LUXIA モデルチェンジのお知らせ

70W/150W用器具のグレアキャップの仕様が変わりました。

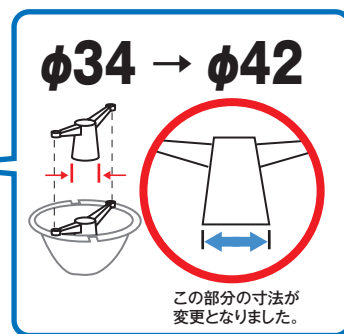
150Wランプの管径がφ20 (CDM-T 150W) → φ26 (MTS150CE)への寸法変更に伴い、器具内に設置されるグレアキャップの寸法が変わりました。

●従来器具に、ネオセラCE (MTS) ランプは適合しません。
CDMランプは、保守メンテ用に継続販売いたします。

適合ランプ	
	CDM-T	ネオセラCE(MTS)
従来器具	○	×
